Änderungsanweisung / Update instruction

Verdrahtung im Chiller KSC 215 / KCC 215 in Verbindung mit IFP 084
wiring in Chiller KSC 215 / KCC 215 in connection with IFP 084

Stand Alte Verdrahtung KSC 215 / status old wiring KSC 215:

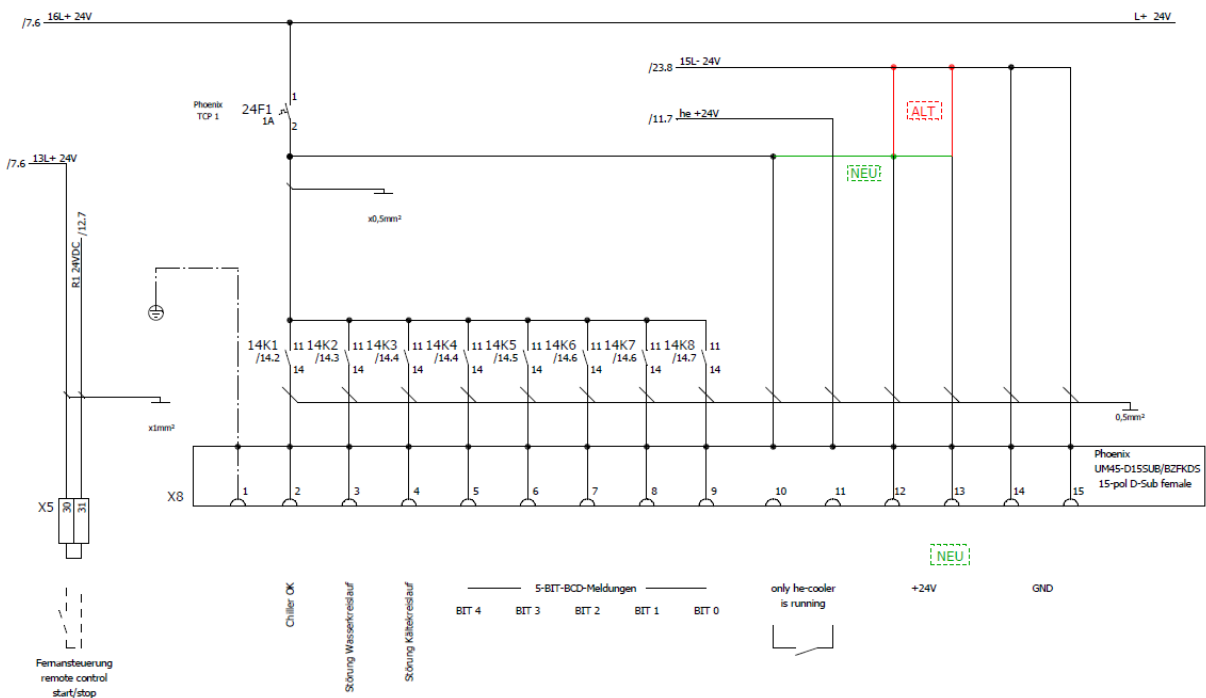
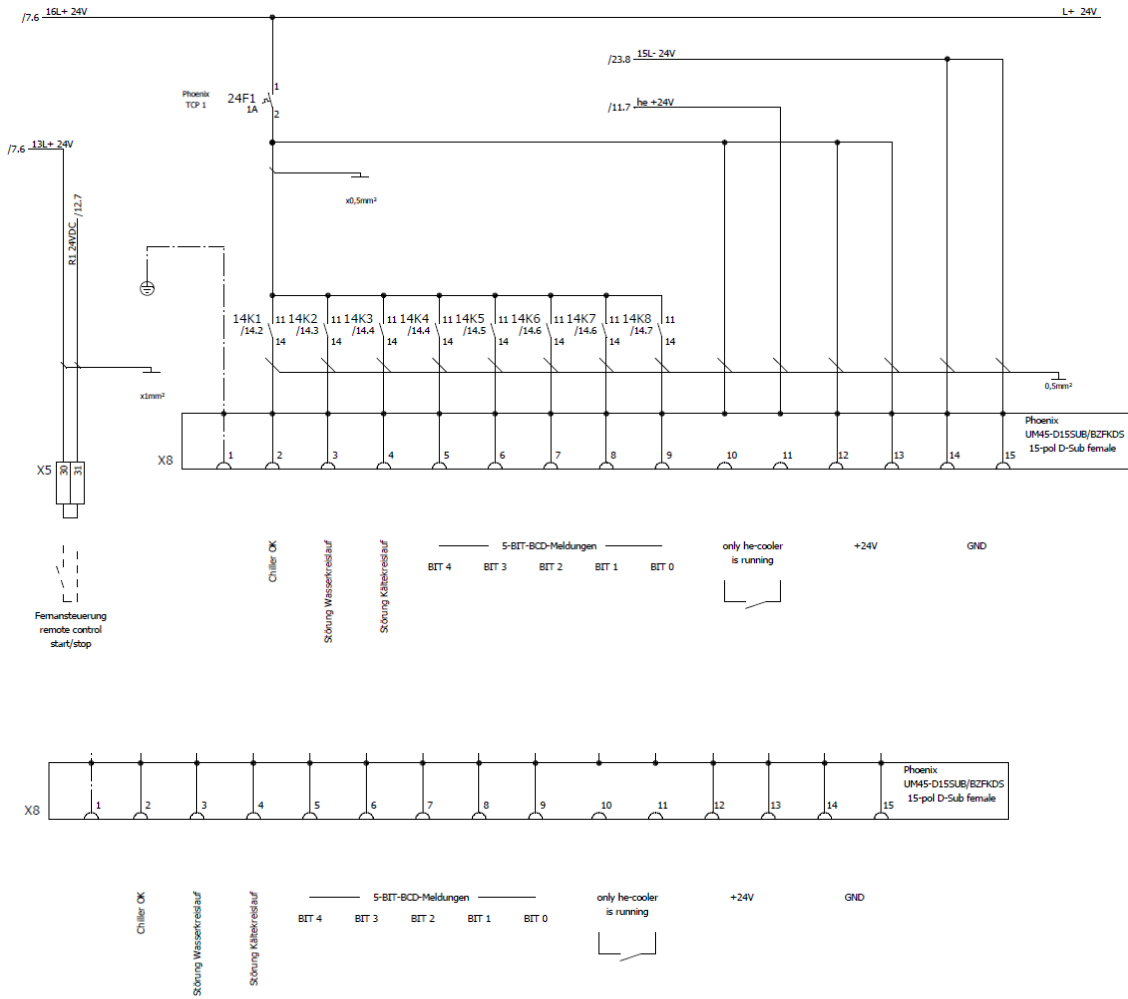
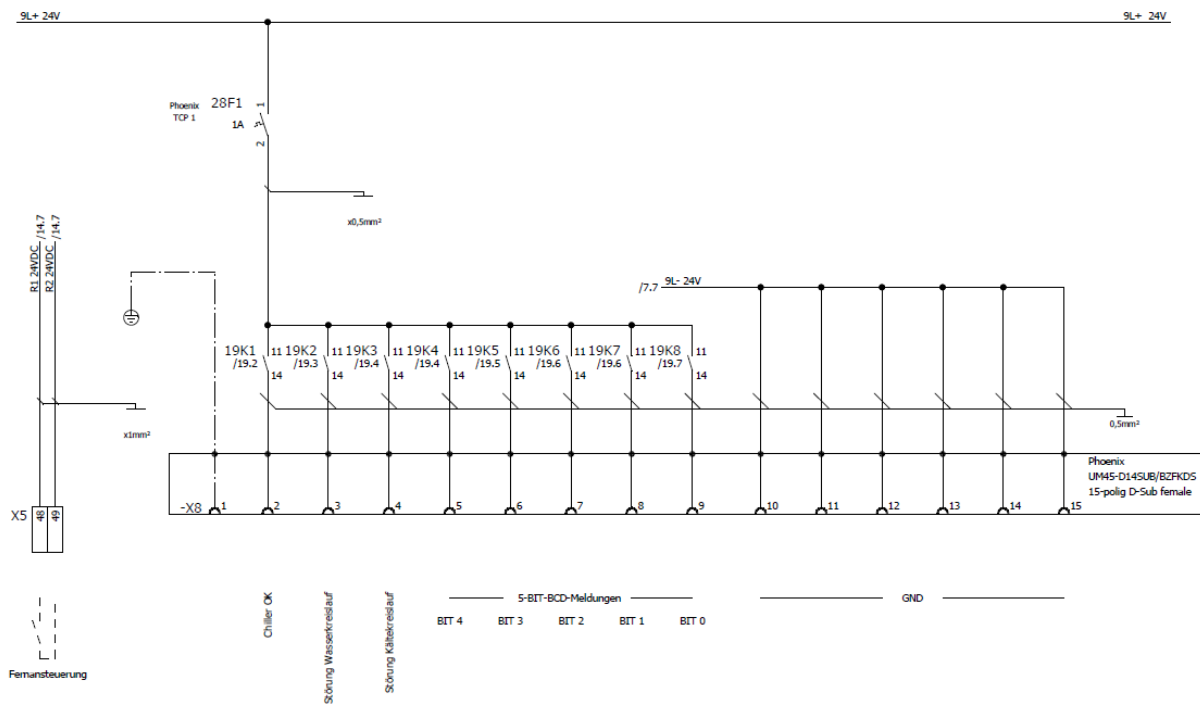
Änderung Verdrahtung KSC 215 / change wiring KSC 215:

X8.12 und X8.13 wird von 15L- 24V auf L+ 24V geändert!

X8.12 and X8.13 is changed from 15L- 24V to L+ 24V!

Achtung: Anschlüsse 9-15 befinden sich in der zweiten Ebene!

Attention: Terminal 9-15 located in the second level!

Neue Verdrahtung KSC 215 / new wiring KSC 215:

Stand Alte Verdrahtung KCC 215 / status old wiring KCC 215:

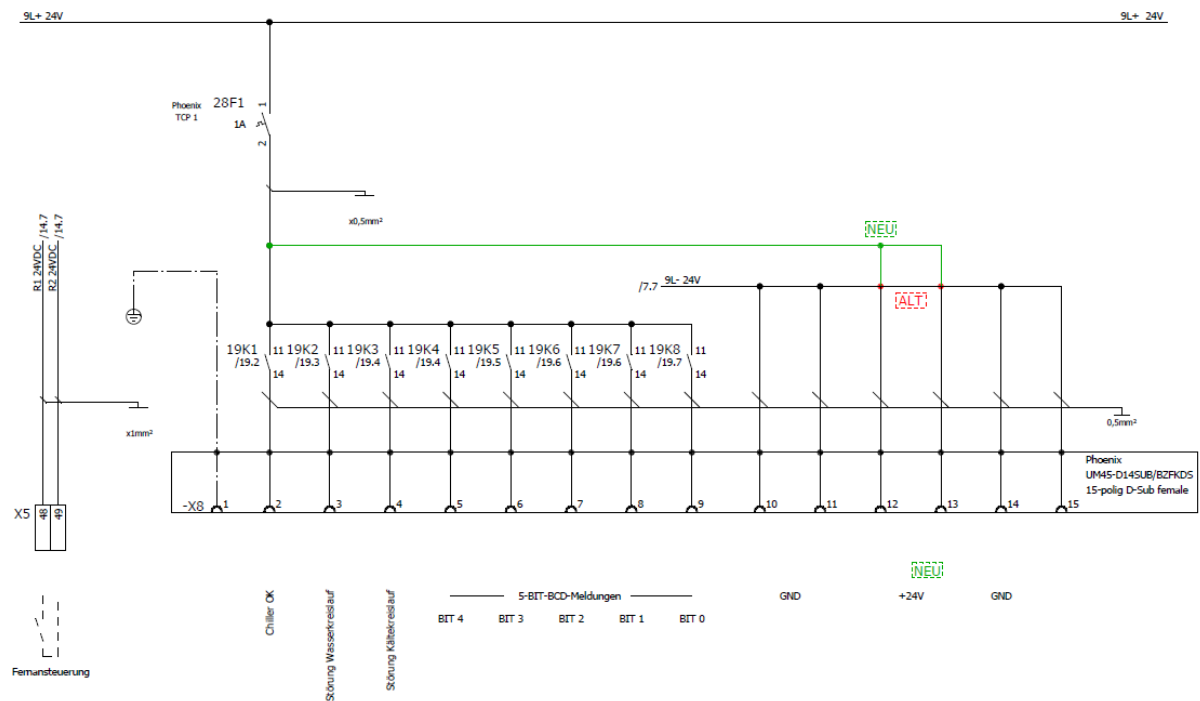
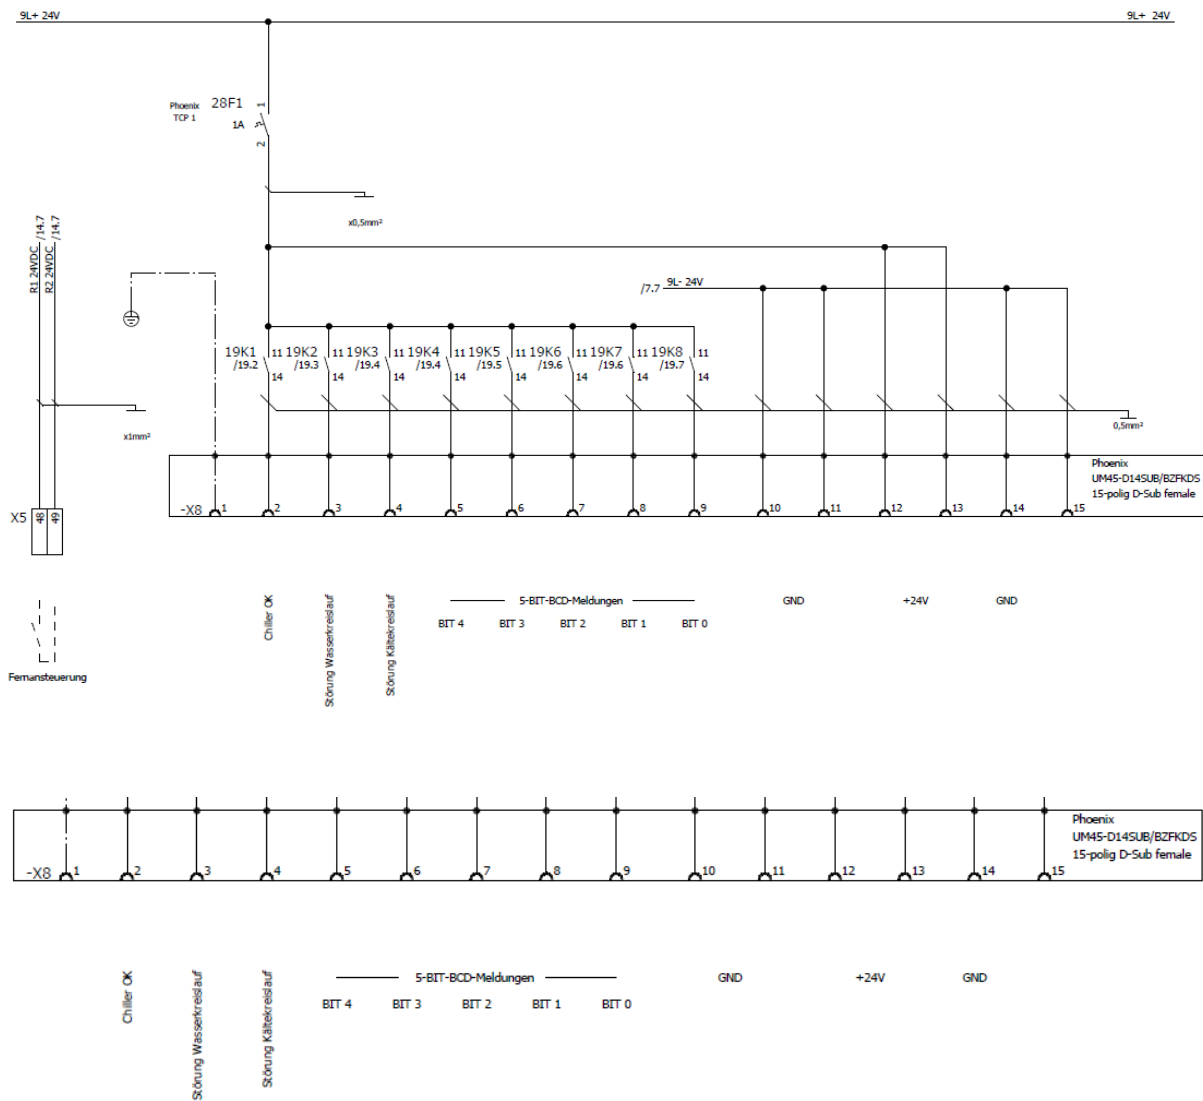
Änderung Verdrahtung KCC 215 / change wiring KCC 215:

X8.12 und X8.13 wird von 9L- 24V auf L+ 24V geändert!

X8.12 and X8.13 is changed from 9L- 24V to L+ 24V!

Achtung: Anschlüsse 9-15 befinden sich in der zweiten Ebene!

Attention: Terminal 9-15 located in the second level!

Neue Verdrahtung KCC 215 / new wiring KCC 215:
